Bomeneffectanalyse
76 bomen
Boschveld
's-Hertogenbosch

Dossiernummer: 301799

Dossiernummer:	301799
Uw opdrachtnummer:	655425
Uw grootboeknummer:	70290
Status rapport:	v2.0

Afbeelding 2. Nieuw ontwerp (variant 2) met 32 appartementen (let op: niet noordelijk gericht)

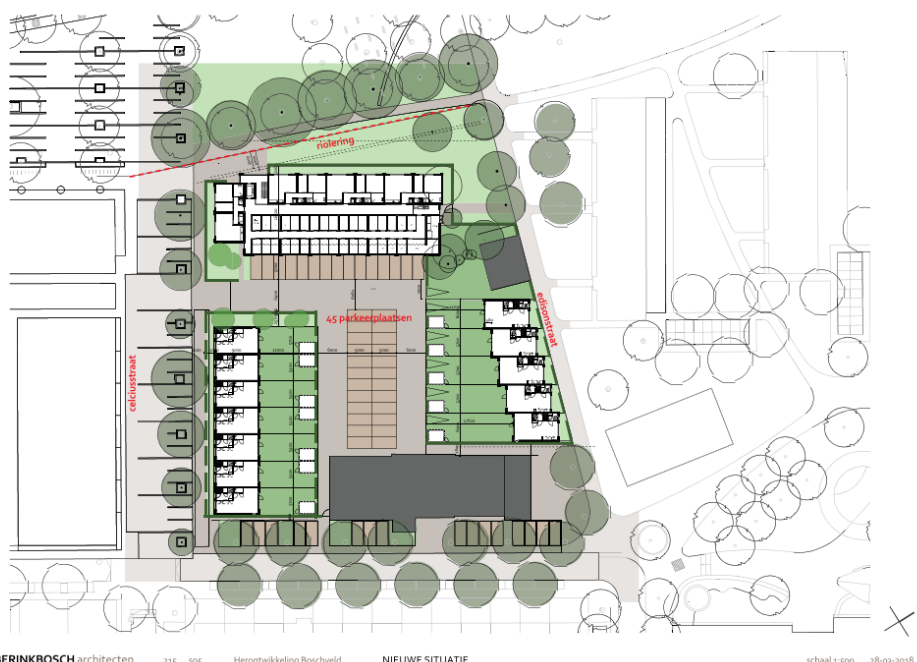
Wij houden in deze bomeneffectanalyse rekening met 1 m vrije werkruimte rond de te verwijderen gebouwen en de geplande nieuwbouw. Uitgangspunt bij dit onderzoek is dat wij toetsen of de werkzaamheden een beperking hebben op de mogelijkheid de bomen duurzaam te handhaven. Gemeente 's-Hertogenbosch moet uiteindelijk een afweging maken tussen het handhaven van de bomen of het vervangen.

Afbeelding 5. Links: ontwerp zonder bomen in de achtertuinen

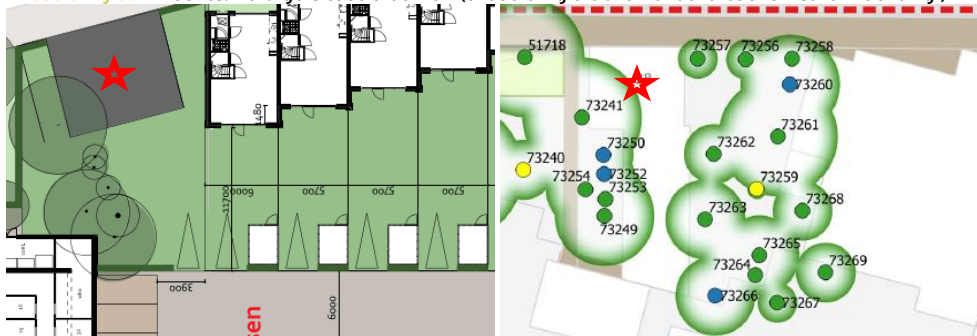
De bomen in de binnentuinen (school en Edisonstraat 28) worden niet ingepast in de plannen (zie afbeelding 5 en 6; de rode ster staat op hetzelfde pand). De groene stippen in afbeelding 6 geven bomen weer met een toekomstverwachting van meer dan vijftien jaar. Deze bomen zijn eventueel goed inpasbaar. Zo kunnen boom 73261, 73262 en 73263 een flinke bijdrage leveren aan de leefbaarheid in de nieuwe wijk.

Afbeelding 9. Beschermd boomgebied binnen de rode gesloten lijn (afbeelding uit themakaart 'toekomstverwachting')

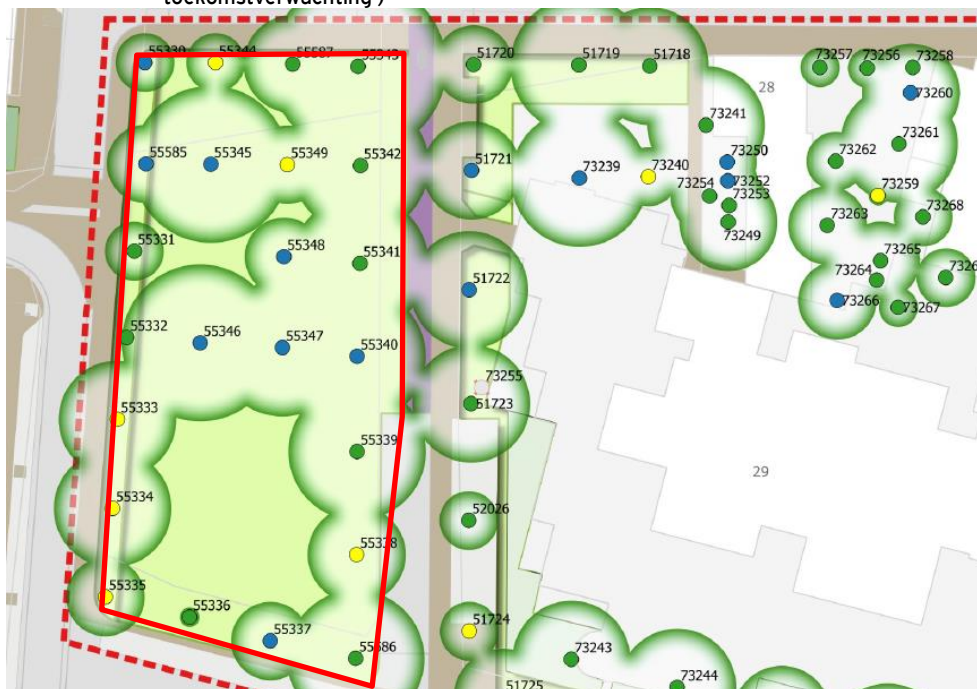
De bomengroep op het gazon moet worden aangemerkt als 'Beschermd boomgebied'. Zie het rode kader op afbeelding 9 voor de ligging van het beschermd boomgebied. Deze zone moet tijdens de werkzaamheden met gekoppelde bouwhekken worden afgesloten zodat er geen schade kan worden toegebracht aan de bomen en hun (ondergrondse) groeiplaats.
